Tab.1: Pflege- und Entwicklungsmaßnahmen.

Fraktion B90/Die Grünen:

Vortrag Stadt Billerbeck:

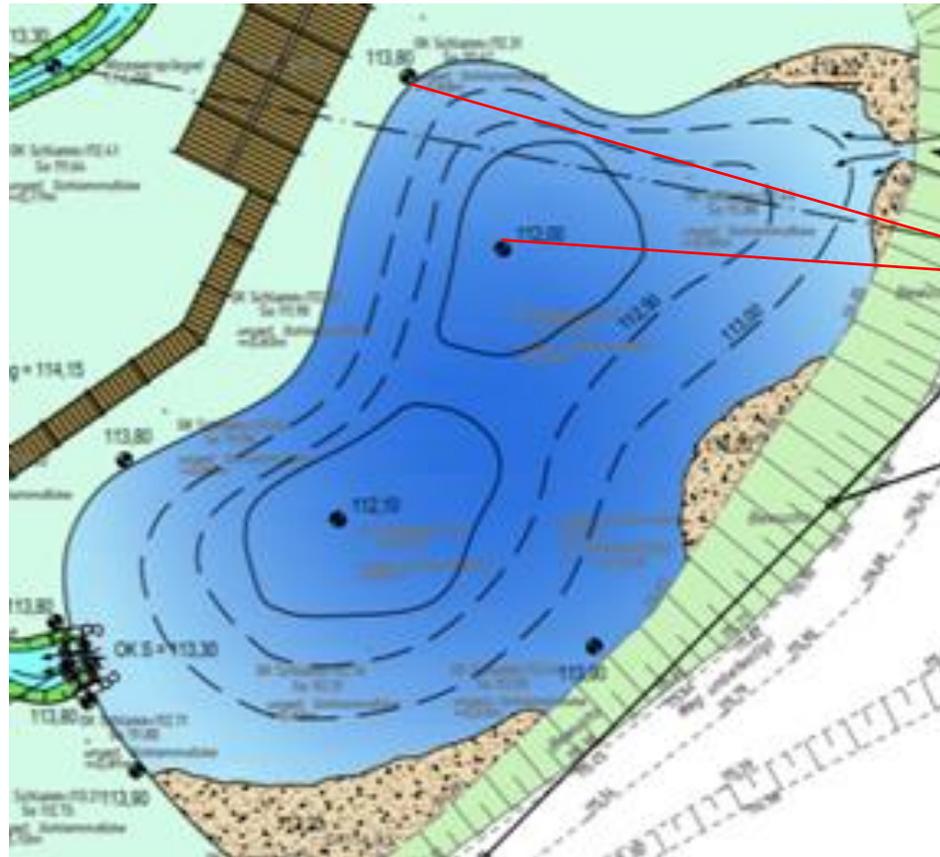
Weiterhin wird seitens B90/Die Grünen vorgeworfen, dass der Teich nicht in der planfestgestellten Tiefe hergestellt wurde

Stellungnahme Stadt Billerbeck:

Dieser Vorwurf ist nicht mehr nachvollziehbar und widersprüchlich. Einerseits sollen Quellaustritte freigelegt worden sein und dieses hätte zur nachteiligen Entwicklung beigetragen und andererseits soll nicht tief genug ausgehoben worden sein. Wenn aber das Freilegen von Quellaustritten unerwünscht sein soll, dann ist zwingend ein „tiefer baggern“ zu unterlassen. Die Vorwürfe, dass einerseits Quellen angeschnitten wurden und andererseits nicht tief genug ausgebagert wurde, widersprechen sich damit und sind in sich inkonsistent.

**Außerdem kann im Vergleich der Planung zur Ausführung nachgewiesen werden, dass die Behauptung falsch ist.**

Die Genehmigungsplanung:

$113,80 - 112,00 = 1,80 \text{ m Tiefe}$
